福島第一原子力発電所 1号機  
建屋カバー解体時における飛散抑制対策の一部変更と  
今後のスケジュールについて

2015年7月15日

東京電力株式会社

# 防風カーテンイメージ

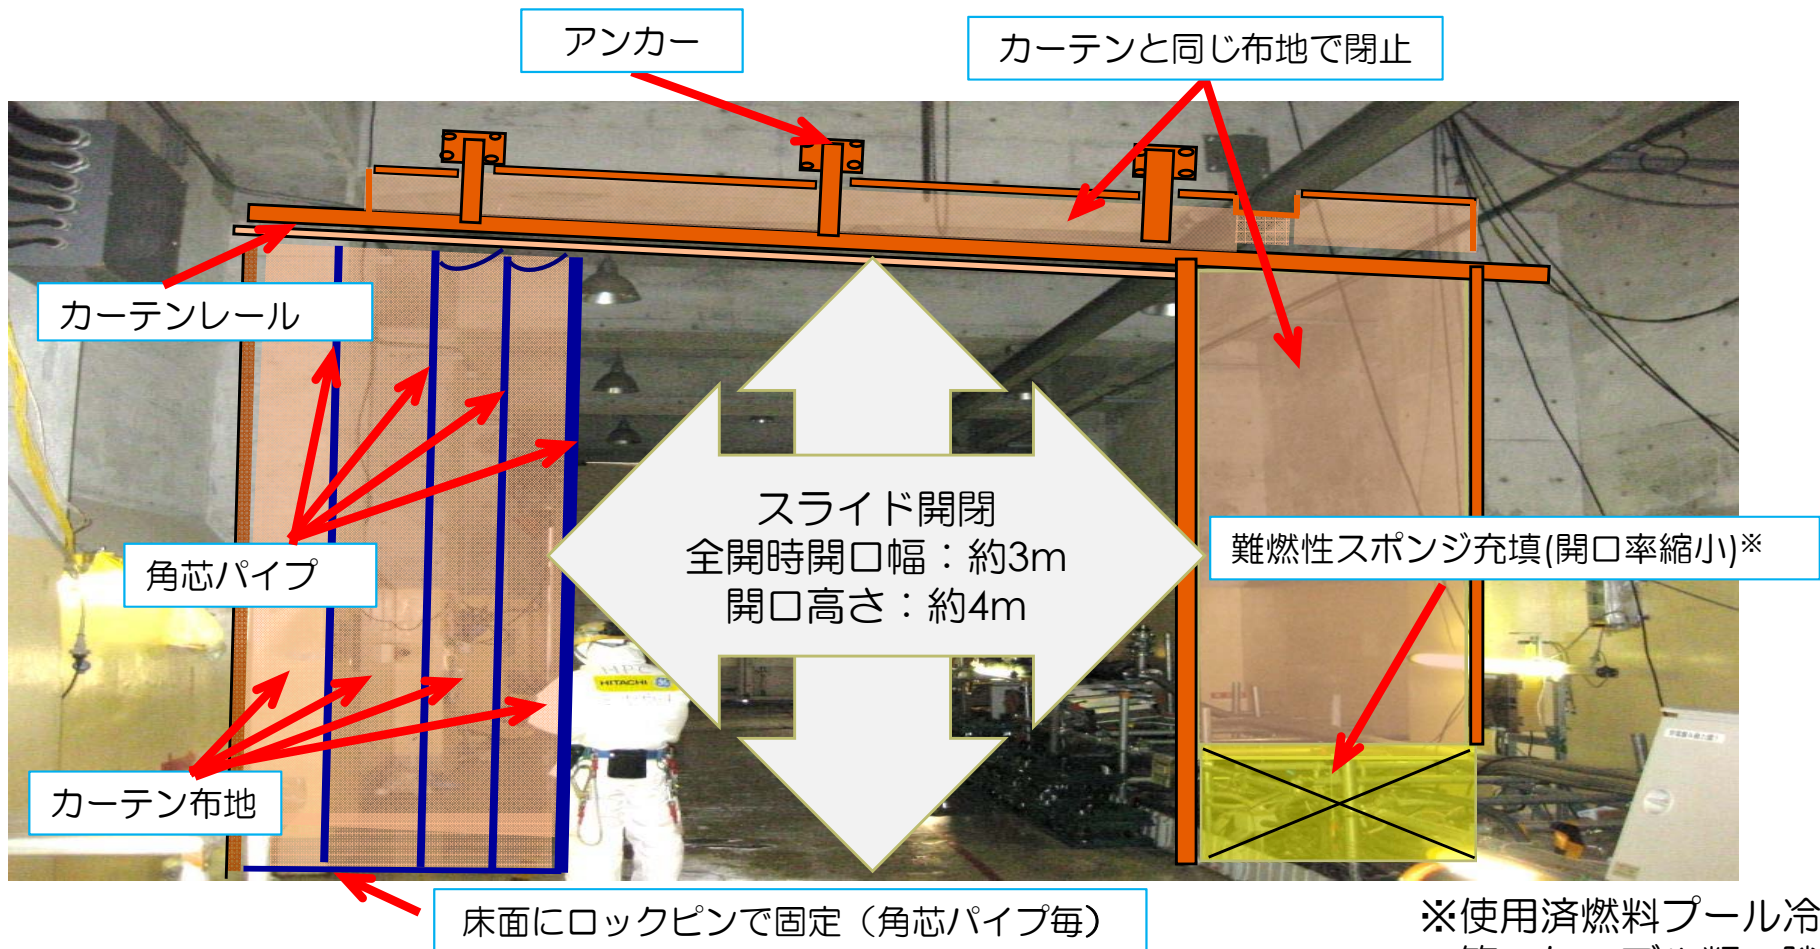
# 防風カーテン設置位置

- 大物搬入口・大物搬入口横扉からの風流入を抑制できる位置に設置
- 大物搬入建屋内開口部の閉塞率が90%以上となるように設置

※使用済燃料プール冷却系の配管・ケーブル類の間隙はスポンジ等を詰め、風流入抑制を図る

布地使用	ポリエステル100% (糸入り透明タイプ) ポリ塩化ビニール樹脂コーティング
	防災 (建築養生Ⅱ類適合品)
	厚み: 0.5mm
風荷重耐圧	10m/s

2014年6月の設置状況

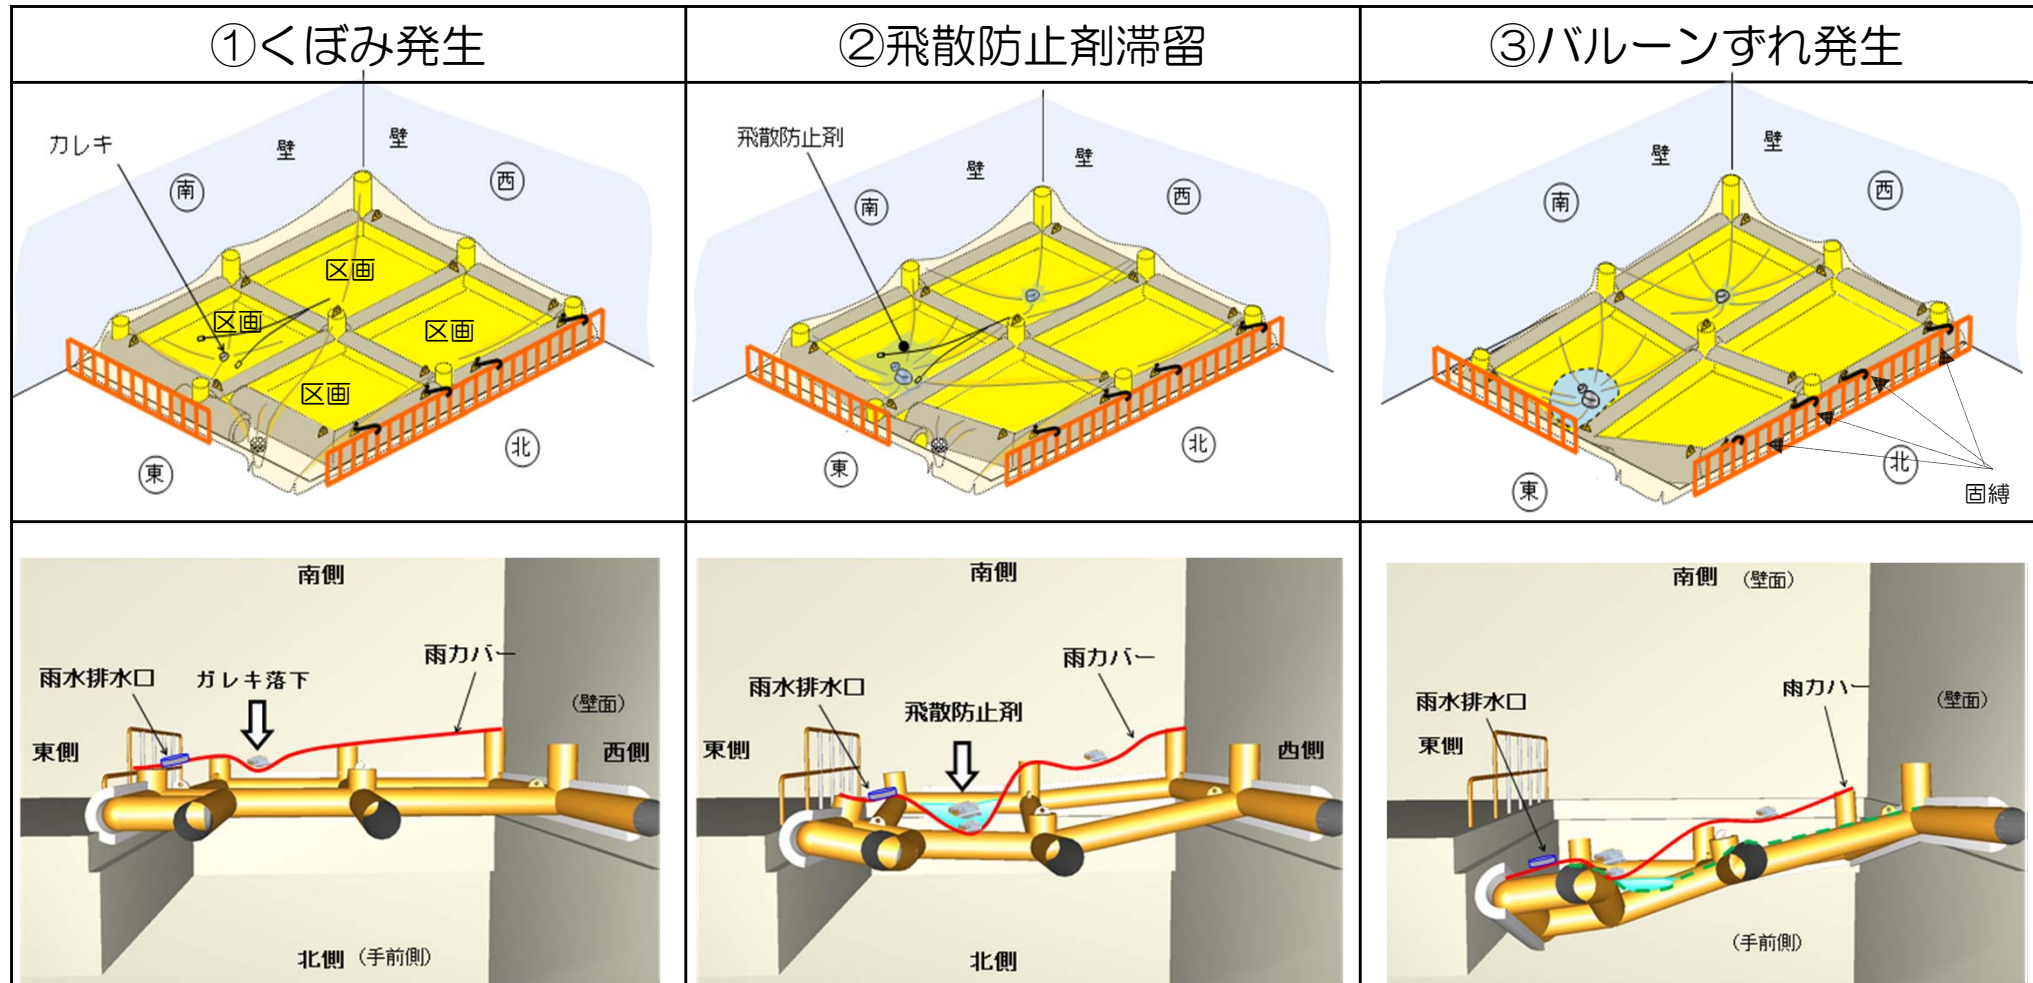
- ◆ 原子炉建屋3階機器ハッチ開口部に設置（2014年6月）したバルーンについて、作業員が当該建屋1階開口部下部より見上げたところ、南側に開口があるように見えるとの連絡を受け（2015年5月21日）、当社監理員が監視用に設置したカメラで確認したところ、バルーンが所定の位置に設置されていないことを確認した。  
その後、ただちに現場に出向き確認したところ、南側の一部がずれていることを確認した。

# (参考) 放出量算出の考え方

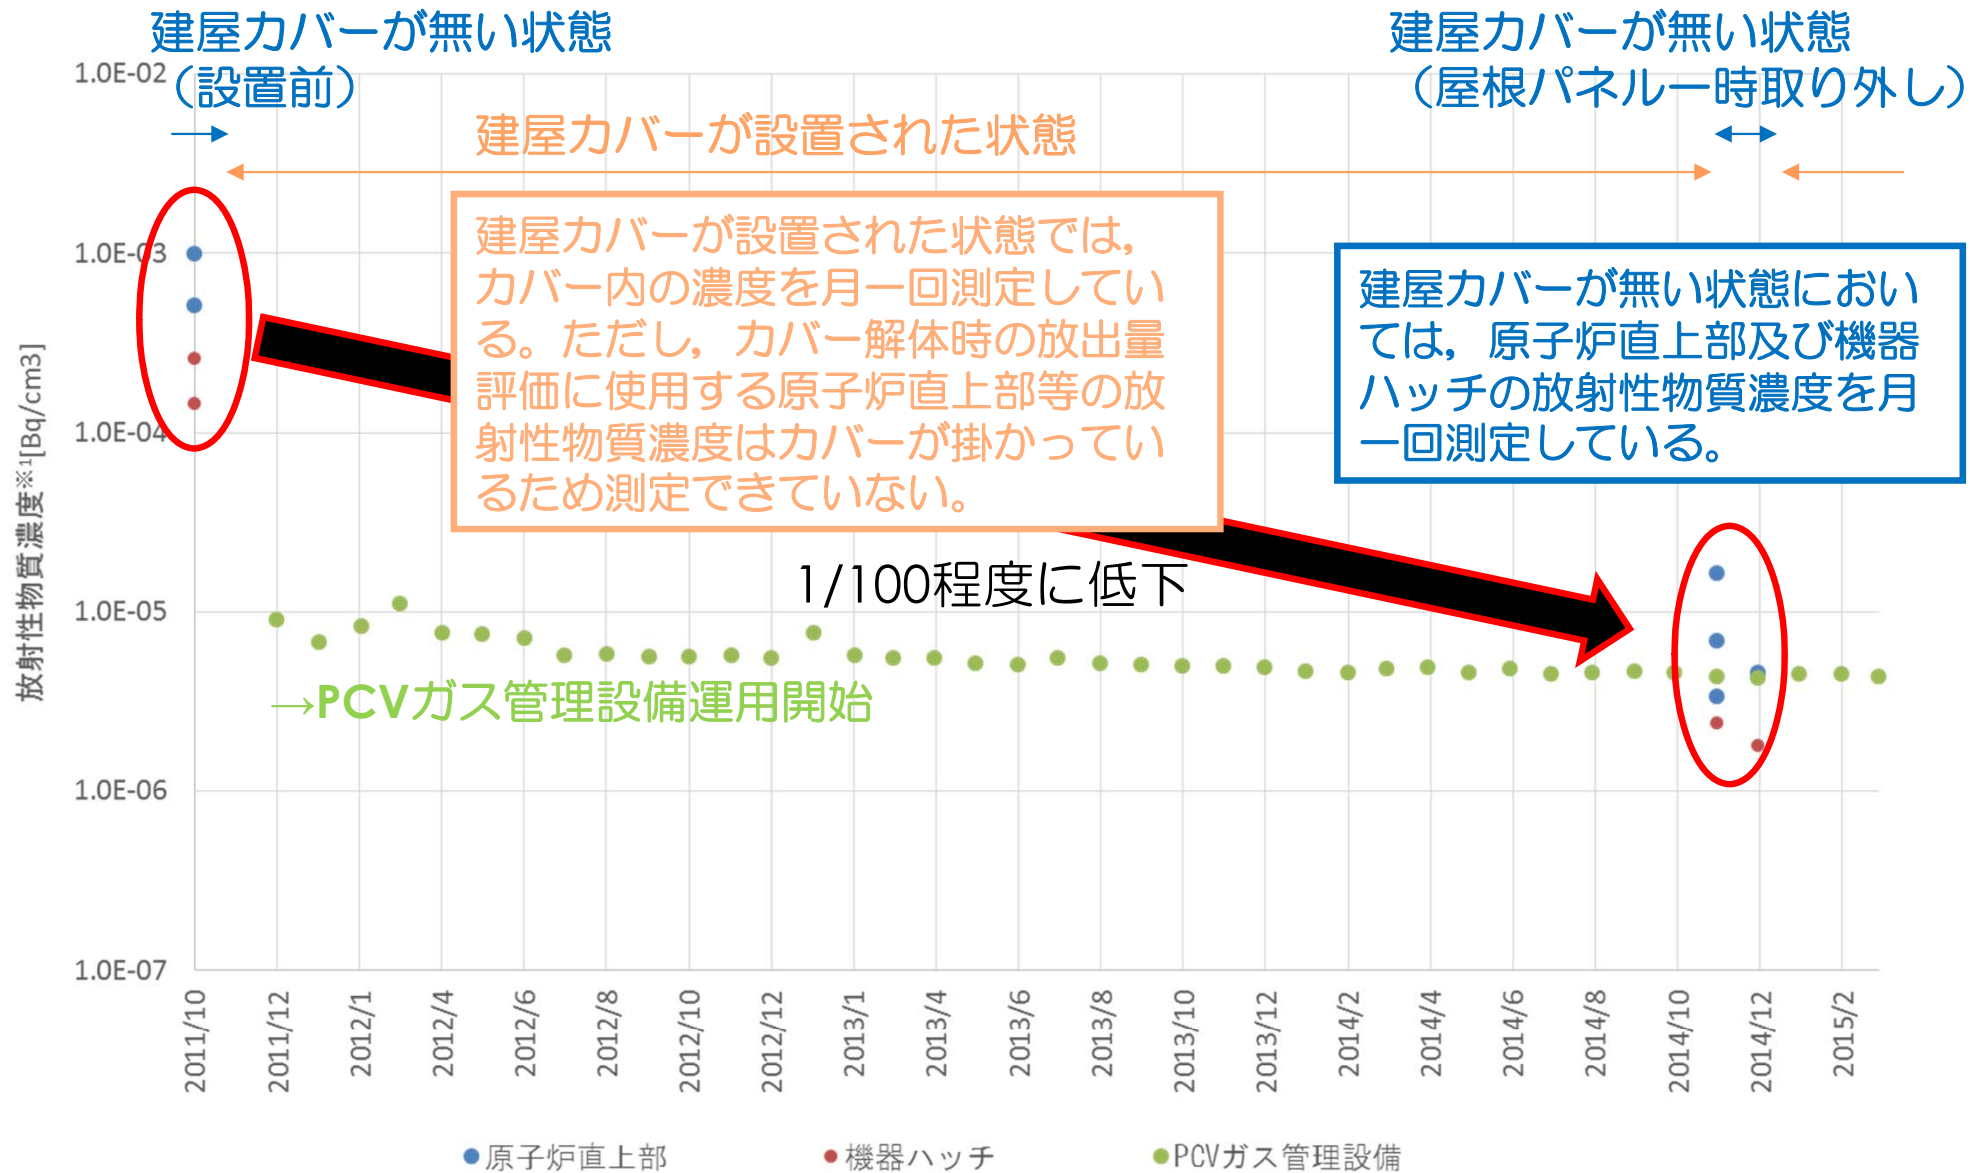
当初計画（2013/8）	現計画（2015/7）
	<p>機器ハッチ開口部 バルーン設置</p> <p>1階開口部（扉）縮小</p> <p>風</p>	<p>機器ハッチ開口部 バルーン撤去</p> <p>1階開口部（扉）縮小</p> <p>風</p>
放射性物質濃度	0.00026Bq/cm <sup>3</sup> (2011年10月測定)	0.0000024Bq/cm <sup>3</sup> (2014年11月測定)
流入抑制対策	3階：機器ハッチ開口部 90%縮小（バルーン） 1階：非常扉 80%縮小 二重扉 80%縮小 大物搬入口横扉 100%縮小	3階：— 1階：非常扉 100%縮小 二重扉 80%縮小 大物搬入口横扉 50%縮小
敷地境界における年間の被ばく量※1	2～4μSv	0.02～0.08μSv

- 放出量＝放射性物質濃度×流量
- 風向／風速：平均風速3.1m/s（昭和54年の平均値）が一定に流れていると保守的に仮定。  
16方位の風向きに対し，流量が最大及び最小となる場合について評価
- 放射性物質濃度：当初計画においては，建屋カバー設置前に測定した空气中的放射性物質濃度を使用。現計画においては，カバー解体に向けた事前調査時に測定した放射性物質濃度を使用
